ICA/27/2022/00000058/0001
TR/tr E.I.U.

INFORME

Tramitación ambiental del proyecto Parque Eólico Serra do Colmo. TT.MM. de Becerreá y Baralla (Lugo)

- CONSULTA SOBRE EL ESTUDIO DE IMPACTO AMBIENTAL-

EXPEDIENTE: ICA/27/2022/00000058/0001
Tramitación ambiental del proyecto Parque Eólico Serra do Golmo

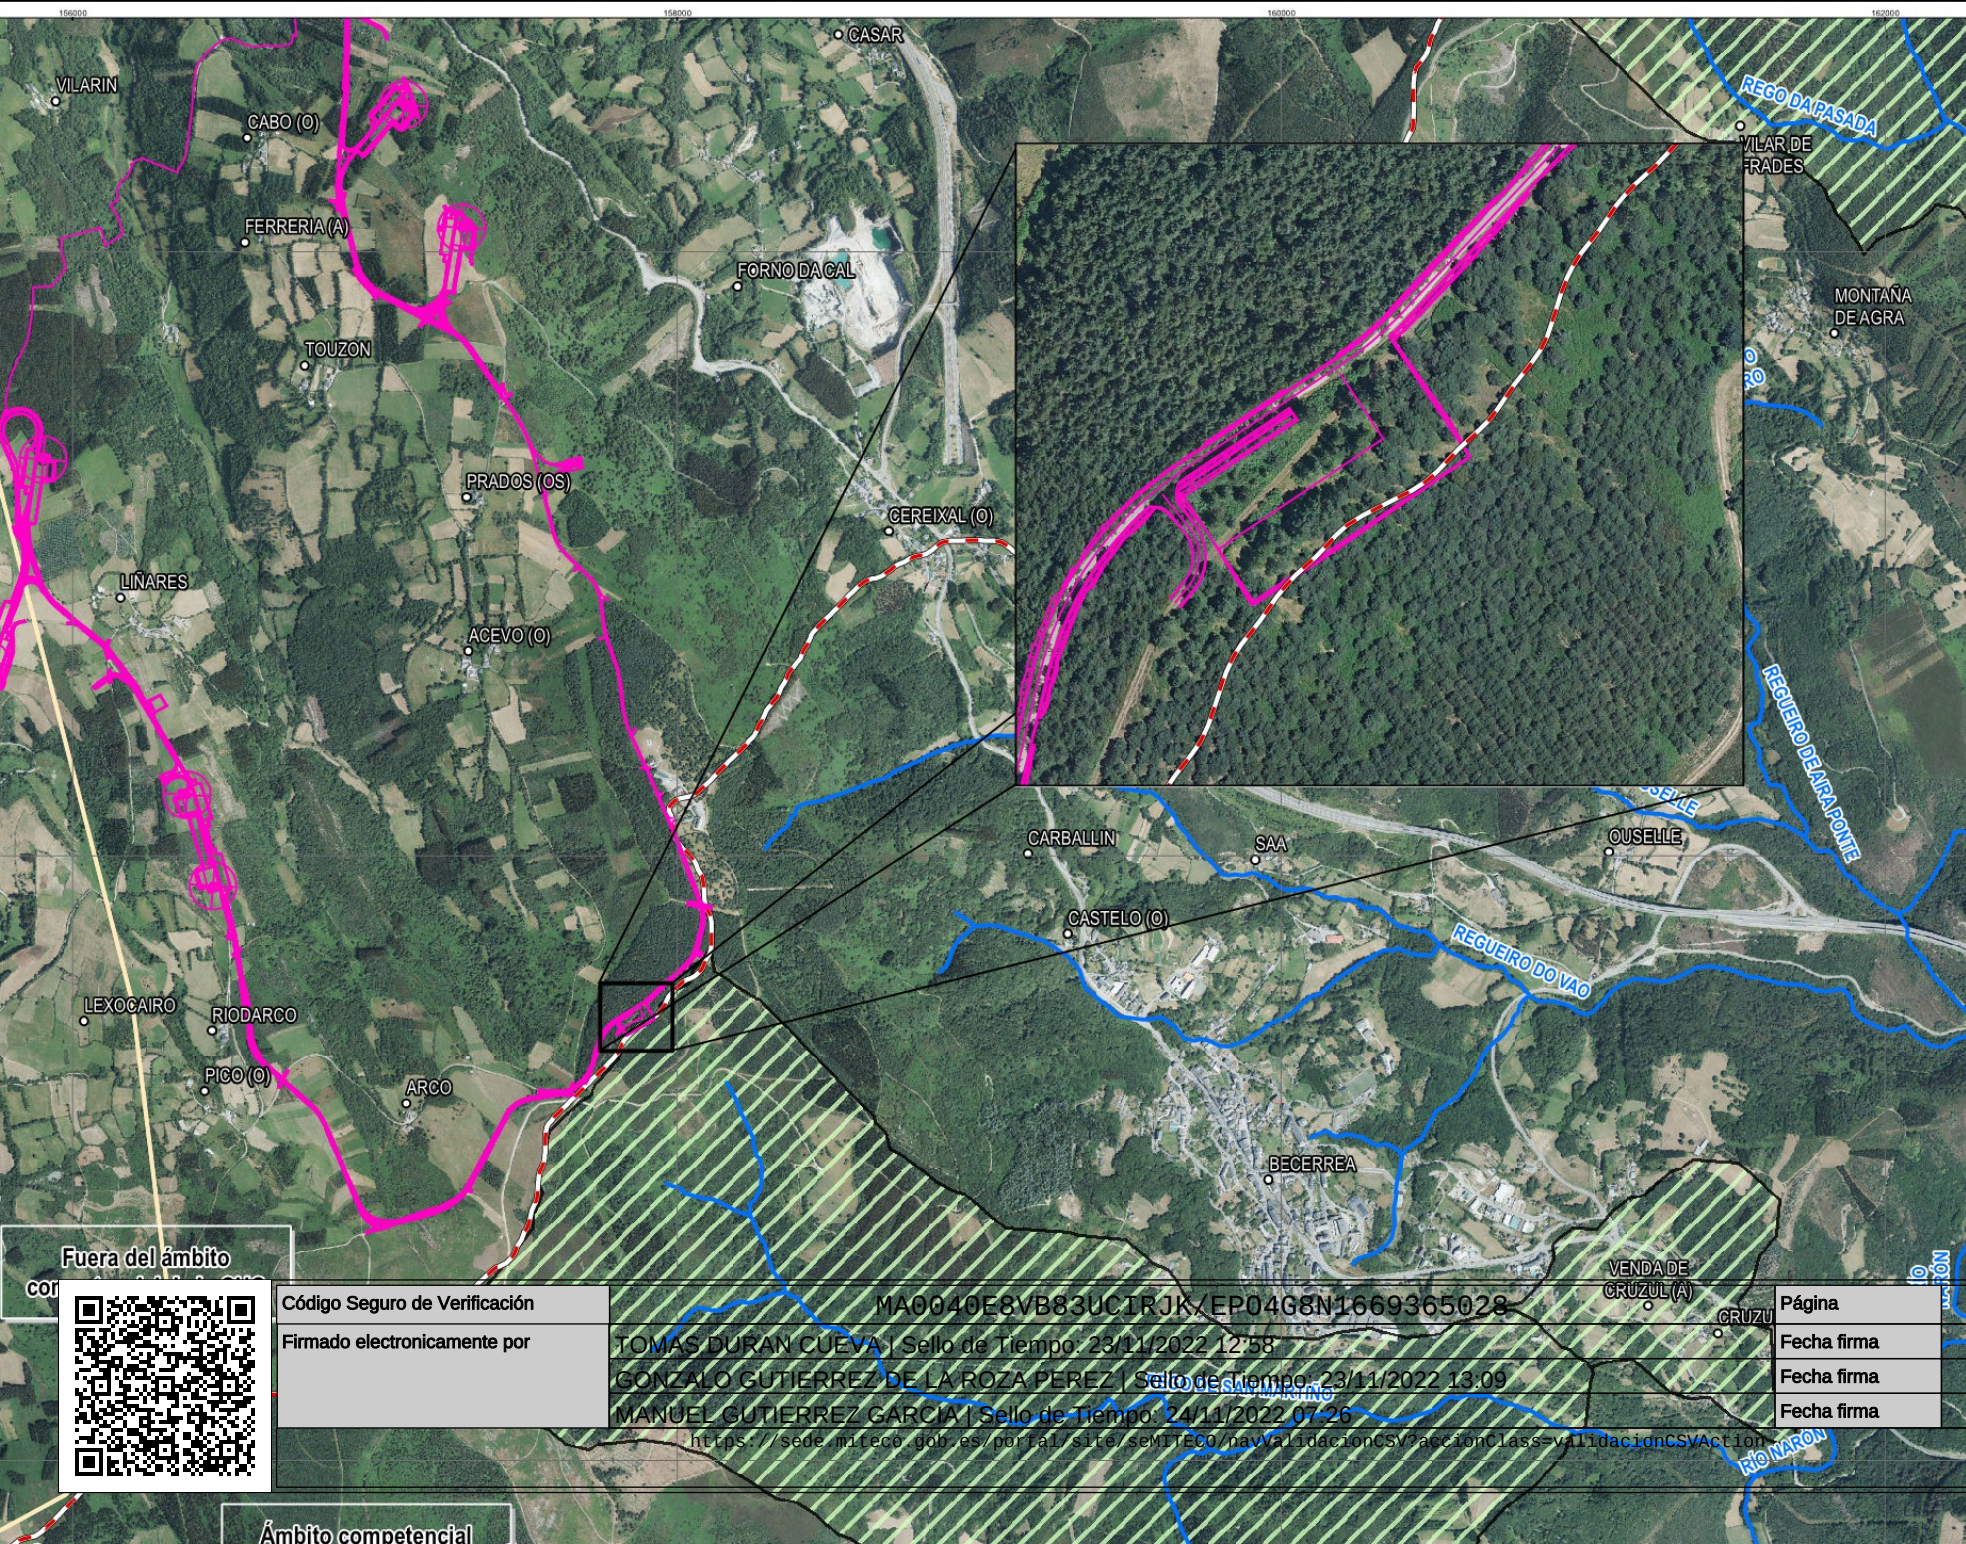
Por otro lado, en la Separata CHC se describe una afección por estar un tramo de vial en zona de policía del Rego de San Martiño, si bien, se ha comprobado que dicho tramo no se encuentra dentro del ámbito territorial de este Organismo de cuenca (ver cartografía adjunta).
